Изх. № 70-00-620 | 25.02.2016г.

**РАЗЯСНЕНИЯ ПО РЕДА НА ЧЛ.180 ОТ ЗОП**

Във връзка с публично състезание за възлагане на обществена поръчка по реда на чл.176 и сл. от ЗОП с предмет: "Изграждане и обзавеждане на обект Детска ясла в Целодневна Детска Градина УПИ XVI – за детска градина, кв.15, по плана на с. Рогош, Община Марица " е постъпило писмено искане за разяснения, както следва:

Производител на предложените съоръжения: "Импресия" ДЕТСКА ЯСЛА В ЦЕЛОДНЕВНА ДЕТСКА ГРАДИНА УПИ XVI - за детска градина от кв. 15, с. Рогош, Община "Марица", Област Пловдивска

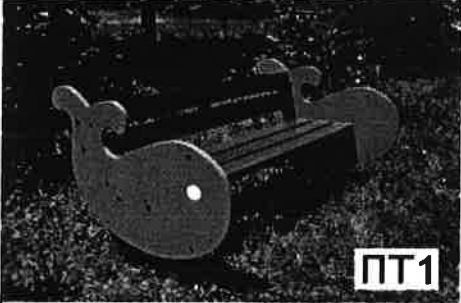
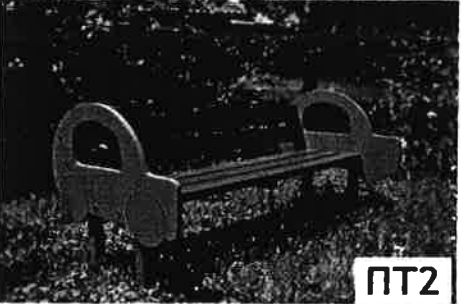
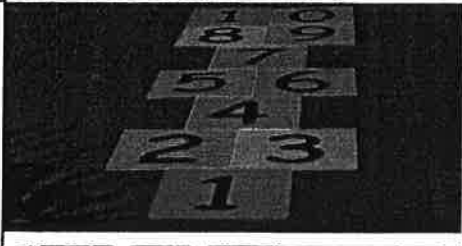
В Инвестиционния проект, част „Архитектура“, са посочени различни видове детски съоръжения с техните технически спецификации, които не фигурират в Количествено стойностната сметка подадена от Възложителят. Моля да поясните следва ли същите да бъдат добавени и остойностени в КСС към офертата? Ако да, към коя част от КСС да бъдат добавени?

**ОТГОВОР** - детските съоръжения следва да бъдат добавени и остойностени в КСС към офертата, към част „Архитектура“.
